Modulo per la presentazione delle osservazioni per i piani/programmi/progetti sottoposti a procedimenti di valutazione ambientale di competenza statale

ID: Codice procedura (ID_VIP/ID_MATTM):10844

Impianto per la produzione di energia elettrica da fonte eolica, costituito da 6 aerogeneratori della potenza complessiva di 37,2 MW, un sistema di accumulo da 25 MW e relative opere connesse in località "Rempillo" nel comune di Pitigliano (GR).

ALLEGATO alle OSSERVAZIONI all' IMPIANTO EOLICO denominato REMPILLO nel COMUNE di PITIGLIANO (GR). Composto da n. 5 immagini e n. 5 pagine

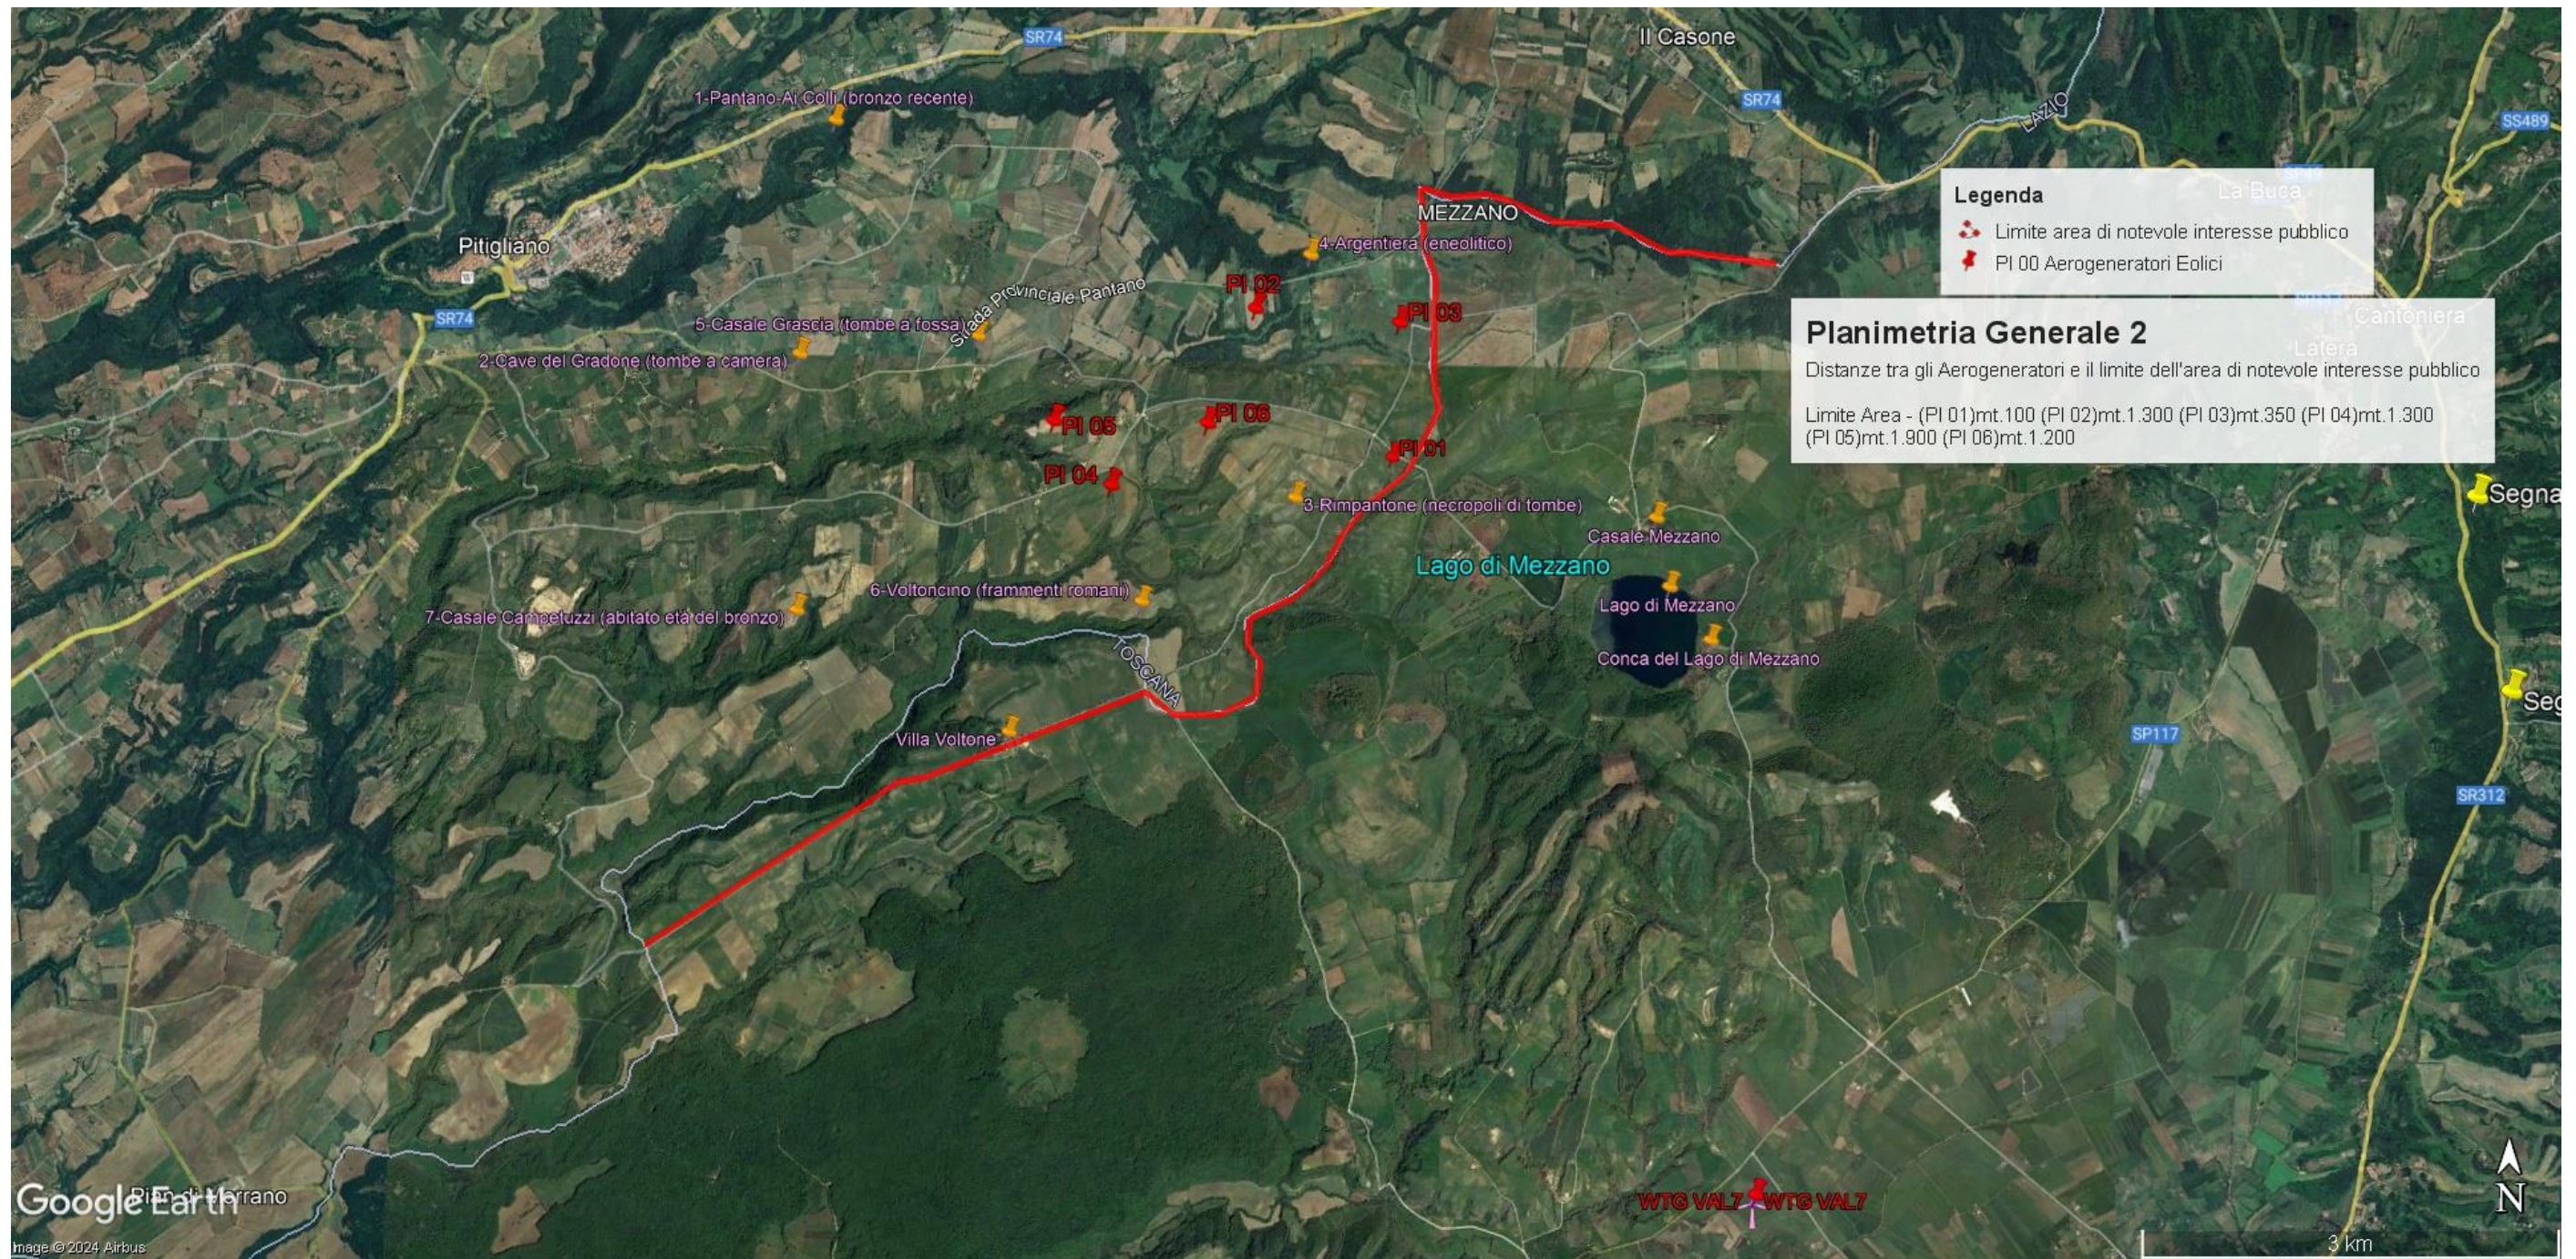
In sintesi, visti l'art. 20 comma 8 lettera c) quater del D.Lgs n 199/2021 e le Linee guida nazionali appena citate, considerato l'enorme impatto dell'impianto eolico industriale denominato "Rempillo" sulla zona paesaggistica di notevole interesse pubblico ben individuata nelle immagini n.1 e n. 2 e sui Beni Culturali evidenziati nell' immagine n. 3 dell'Allegato alle presenti Osservazioni, per la collocazione delle pale P04 e P05 direttamente all'interno del perimetro di un'area archeologica e per gli impatti anche sull'area intermedia e vasta dei pregiati territori laziali della Tuscia settentrionale e in particolare di quelli del pitiglianese ricco di emergenze agricole, naturalistiche, storiche e archeologiche del periodo etrusco ma non solo, si chiede che venga negata l'autorizzazione all' insediamento dell'impianto eolico denominato "Rempillo".

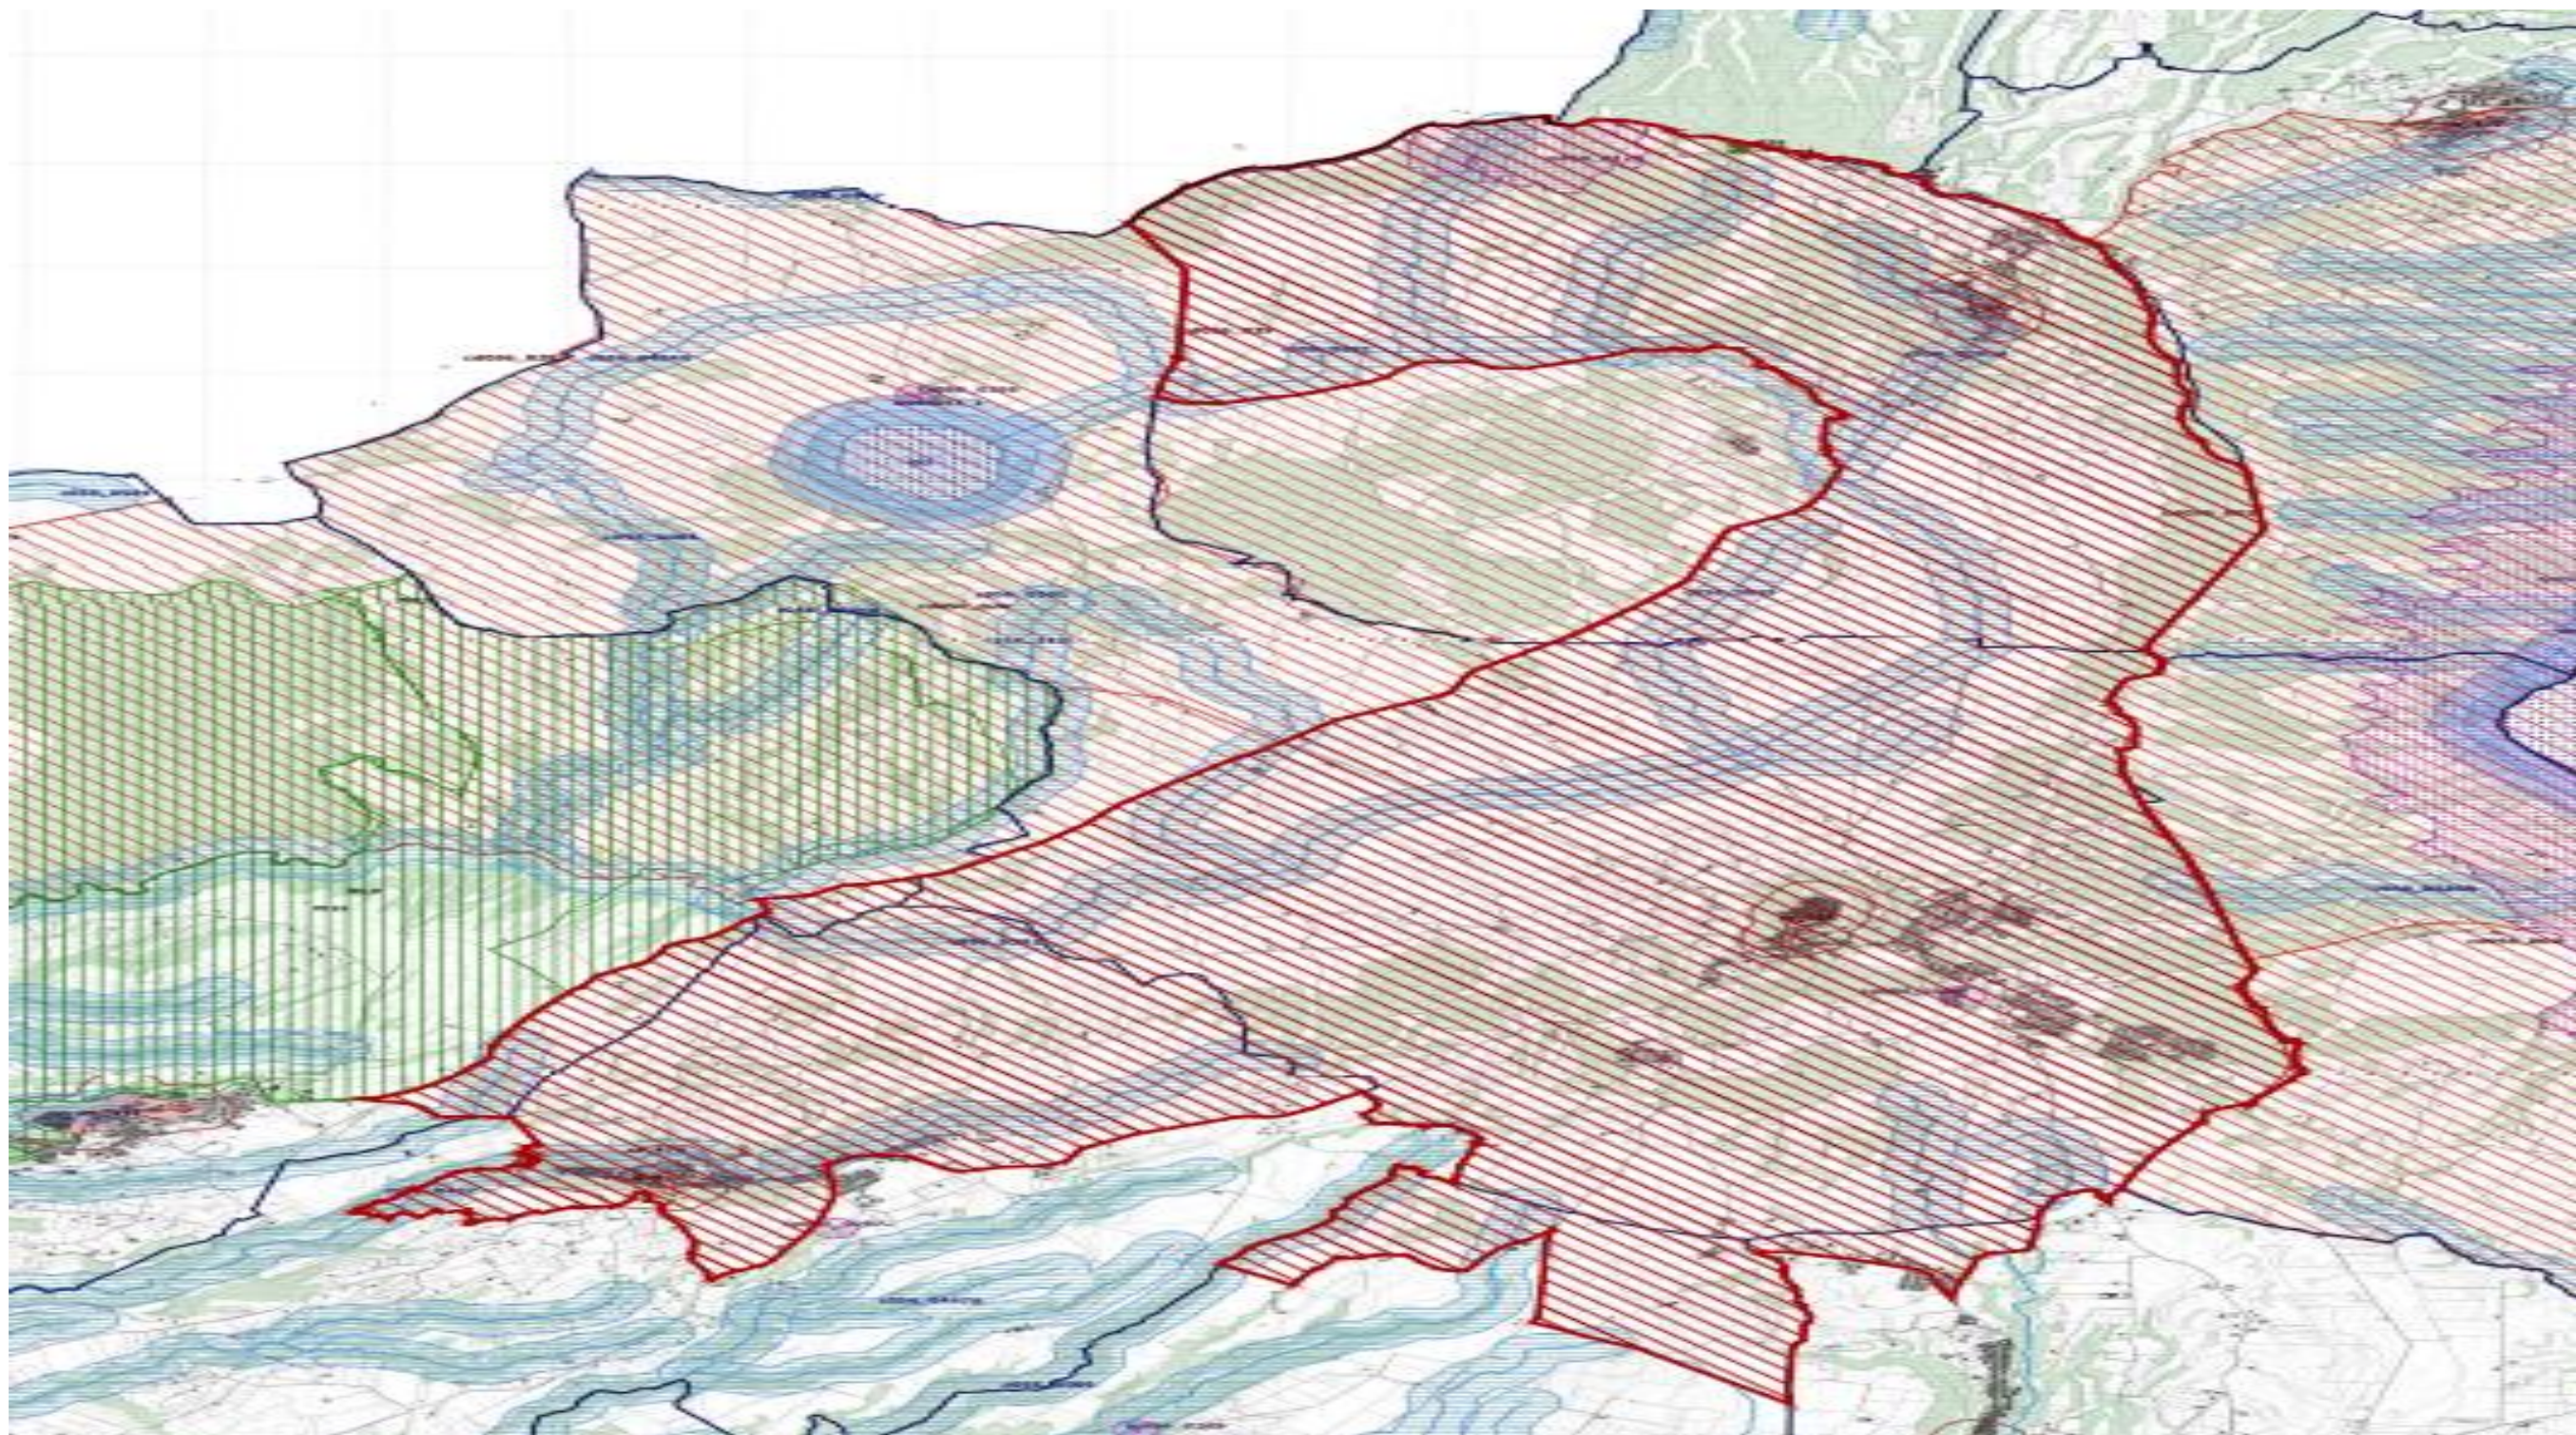
dell'orlo della caldera di Latera e delle sue pendici interessate dai centri eruttivi periferici" (si veda a riguardo la proposta pubblicata sul sito del MIC in data 09/08/2023 e l'immagine n. 2 dell' ALLEGATO) all'area di notevole interesse pubblico " Conca del lago di Bolsena" (D.M. 24.10.1960). Praticamente una vasta zona che per interesse paesaggistico e naturalistico oltre che storico, archeologico e identitario rappresenta un unicum nel panorama nazionale.

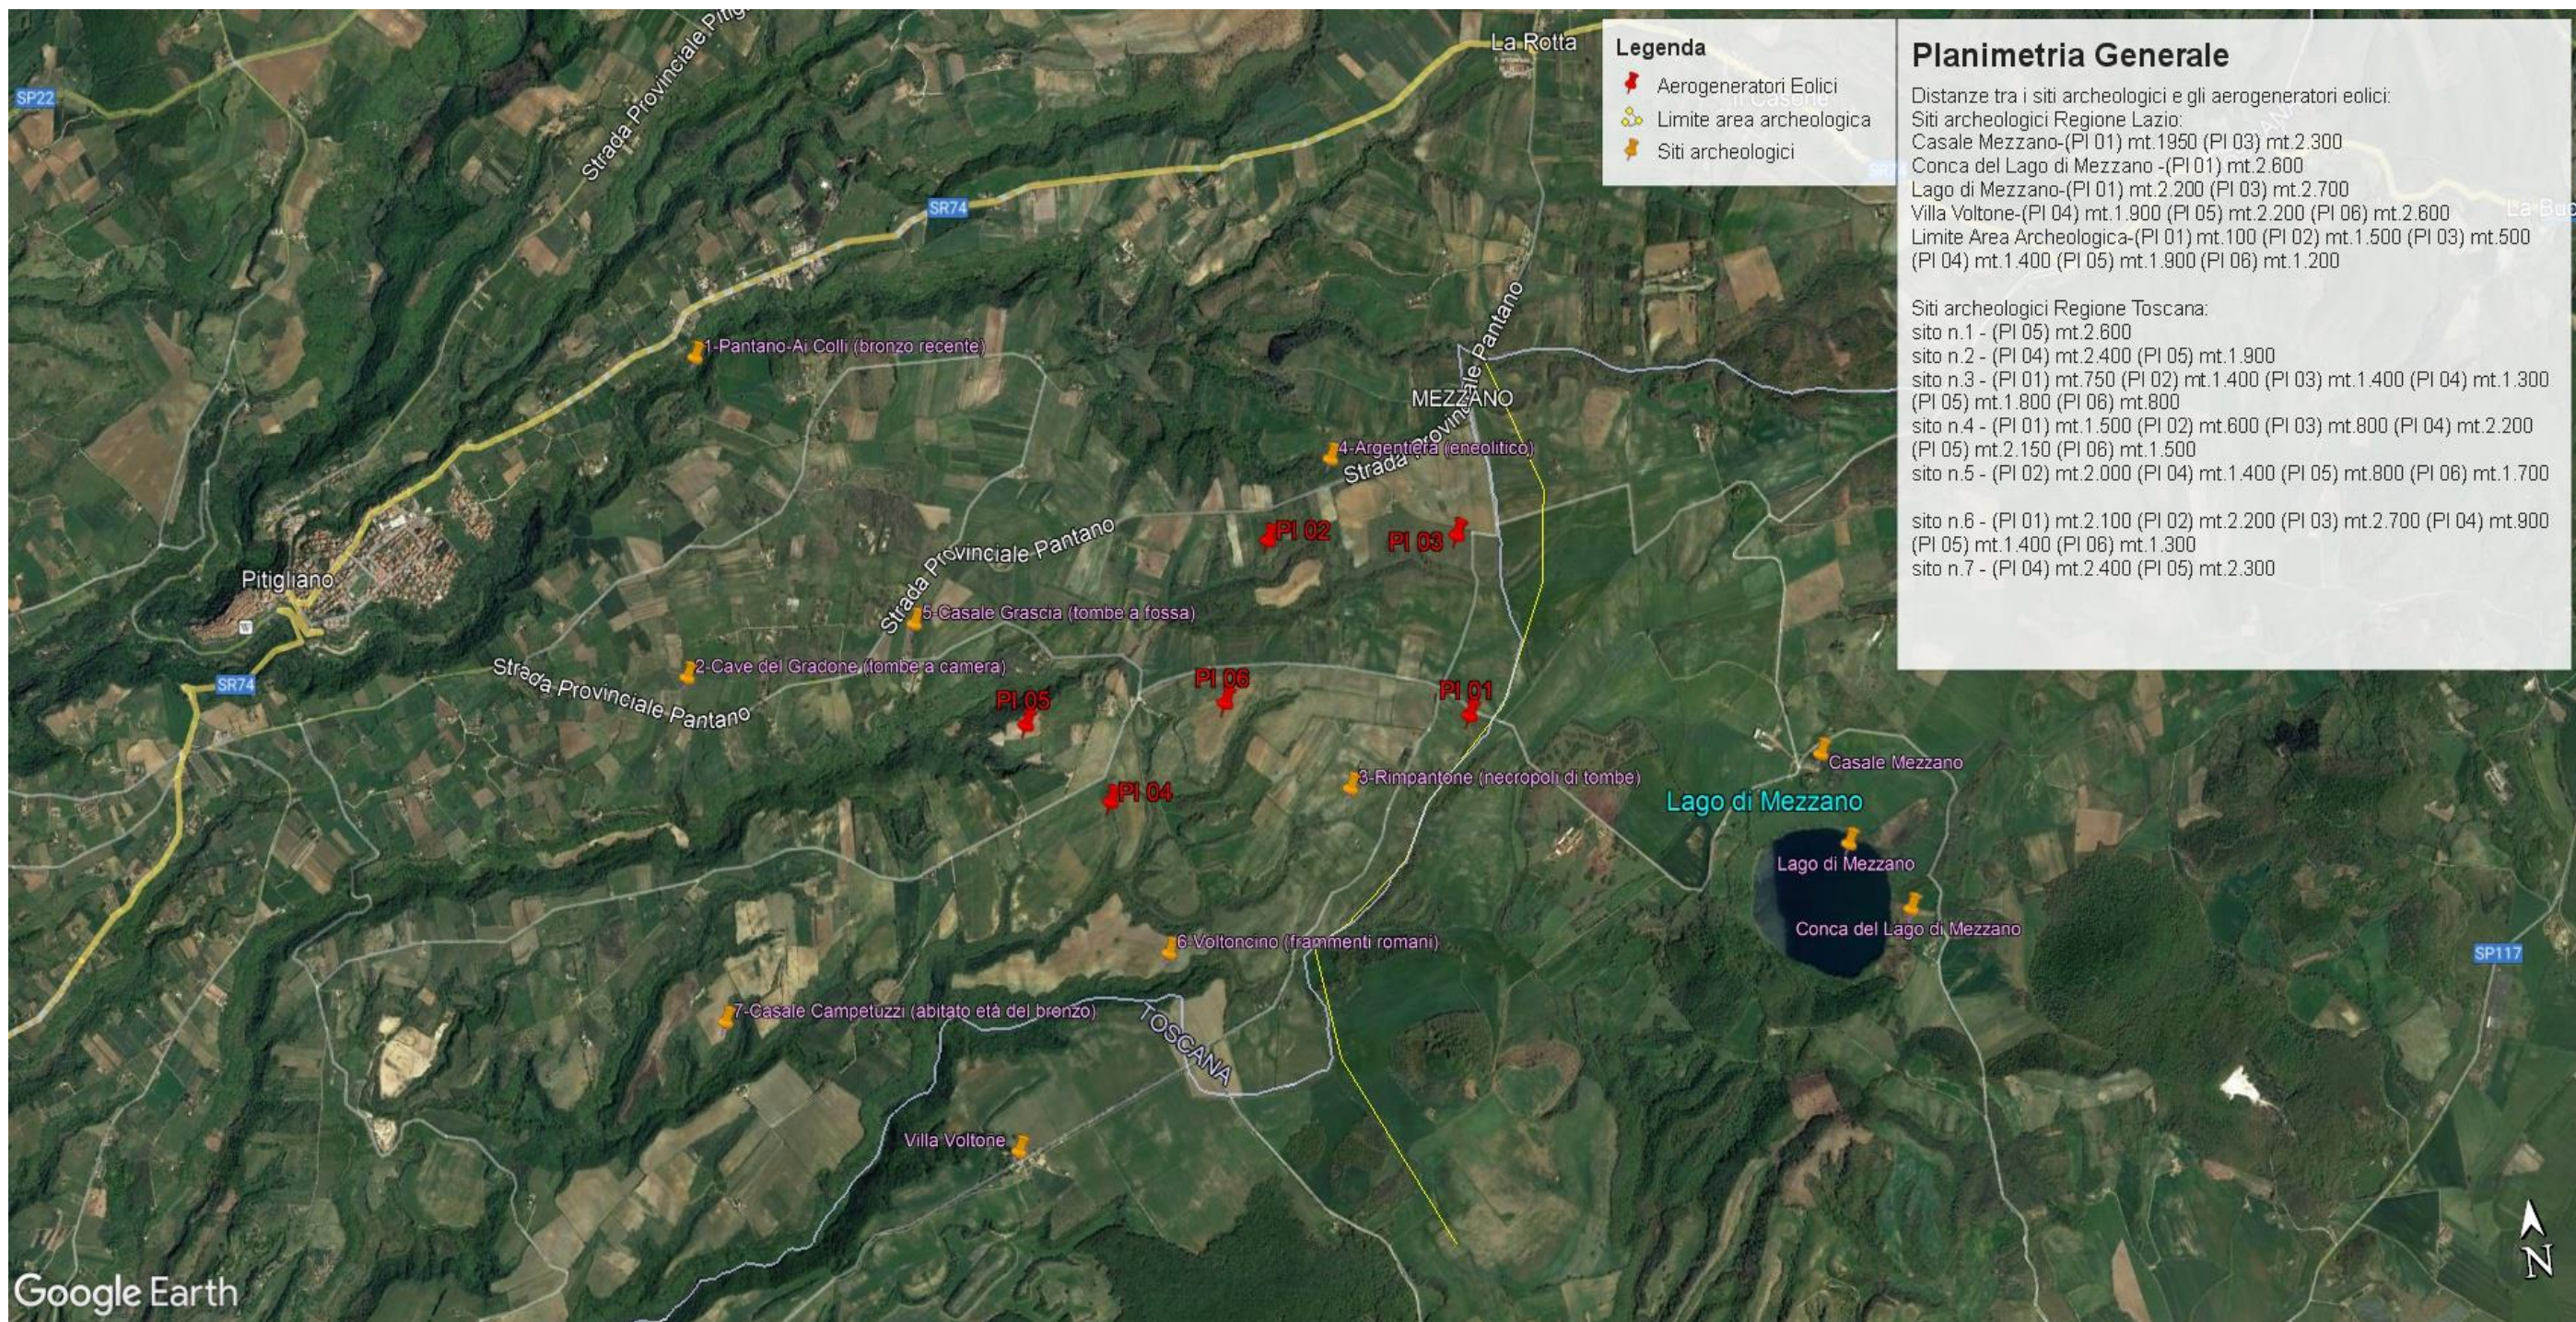
Inoltre, la zona in cui insisterebbe l'impianto eolico industriale Rempillo è compresa nelle fasce di rispetto di 3 km di diversi beni archeologici tutelati dalla parte II del Codice dei Beni Culturali (vedi Allegato, immagine n. 3). Inoltre le pale P04 e P05 ricadono all'interno di un'area archeologica che la Proponente vorrebbe cancellare per il semplice fatto che non è riportata nel documento regionale ma nel documento provinciale come meglio dettagliato nell'Osservazione n. 5. Alla luce di quanto documentato appare chiaro quindi che la collocazione dell'impianto non ha tenuto conto alcuno dei vincoli dell'area nella quale è stato progettato e l'inserimento dell'impianto eolico nel paesaggio e sul territorio non è corretto (Allegato IV delle Linee guida nazionali di cui al D.M dello Sviluppo economico del 10.09.2010).

Le zone di interesse archeologico evidenziate nell'immagine n. 3 a cui si aggiungono anche l'importante abitato protostorico di Sorgenti della Nova e Ruderì del Castello altomedioevale che si trovano a circa 4 km dalle aree in cui è stato progettato l'impianto eolico industriale. Poco più lontano i resti del castello medioevale “Morroneccio”. Nell'area vasta le preziose necropoli eneolitiche (Poggi Alti) ed etrusche di Pitigliano, Sovana e Sorano.
